LAUDO / CHECK LIST DE ACESSIBILIDADE PARA AVALIAÇÃO DE CONFORMIDADE ÀS NORMAS DE ACESSIBILIDADE (CONFORME NBR 9050:2020)

UNIDADE / ÓRGÃO	PSF/PSU Criciúma SC AgU SAD4R		2
CIDADE	Criciúma	ESTADO	SC
RUA / AV	Rua Desembargador Pedro Silva	Nº	180, salas 101 e 103
BAIRRO	Pio X	ANO DE CONSTRUÇÃO	-
ATENDE PÚBLICO	SIM	DATA HABITE-SE	-
	NÃO	DATA DO LAUDO	maio de 2026
	PRÓPRIO	PRÉDIO TOMBADO OU HISTÓRICO	SIM
	LOCADO		NÃO
SITUAÇÃO DO IMÓVEL	CEDIDO		X
	RESPONSÁVEL PELA ELABORAÇÃO DO LAUDO (NOME, FORMAÇÃO (Arq. ou Eng.), CREA / CAU)		
Arq. Bianca Peliclioli Riboldi – CAU A36448-7			
		Nº DA ART OU RRT / DATA DE EMISSÃO	RRT 16911572 Data: 22/05/2026

Figura 6 - Rebaixos nas esquinas.

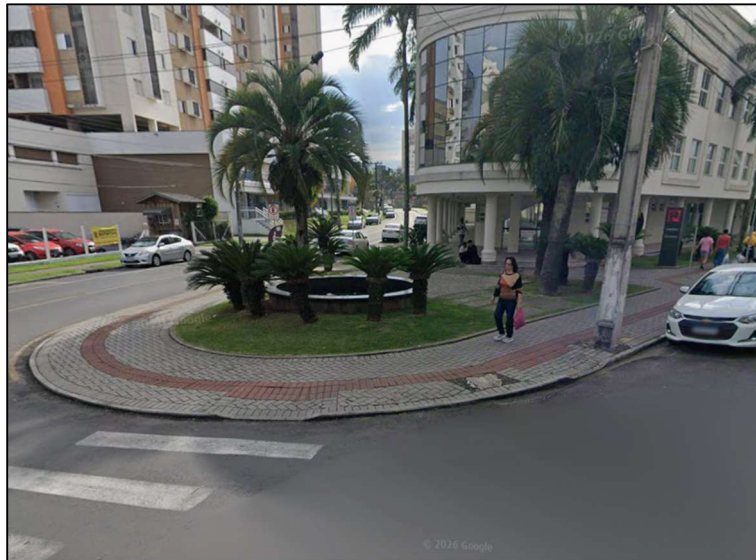
6.12.7.1	b)	Existe guia (meio-fio) rebaixada ou faixa de pedestres elevada?			X		
6.12.7.3	c)	O rebaixo de meio-fio está localizado em frente à faixa de pedestres ou nas esquinas onde houver travessia de pedestres?			X	não há rampa acessível na esquina, nem para acesso próximo a vaga para PCD na rua.

6.14.1.2	d)	Existe rebaixo de meio-fio associado à vaga para embarque e desembarque de pessoa com deficiência garantindo continuidade à rota acessível?				não há rampa acessível na esquina, nem para acesso próximo a vaga para PCD na rua.

Figura 13 - Desnível no acesso à edificação.

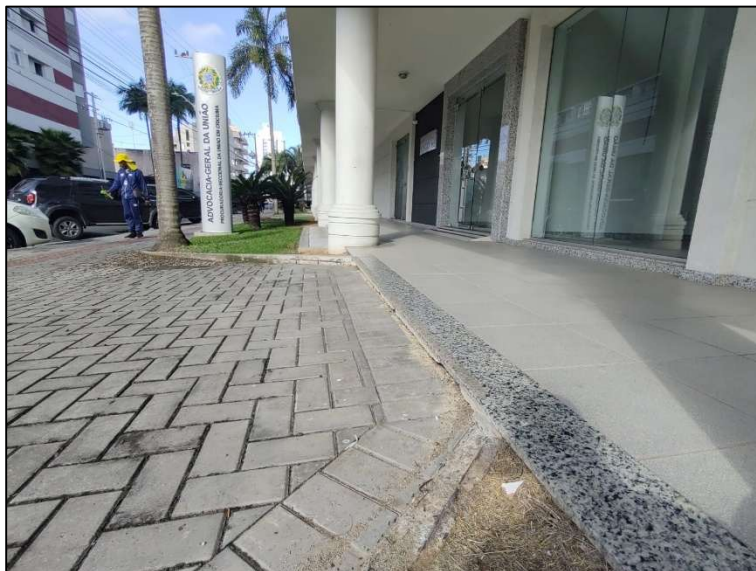
7.10.2	c)	Existem pelo menos um boxe sanitário comum com barras de apoio para uso de pessoas com mobilidade reduzida?				X	
6.3.4.1	d)	A entrada do sanitário coletivo é sem desnível ou possui desnível entre 5 mm e 20 mm tratado conforme Figura 68?					há degrau para acesso aos sanitários coletivos
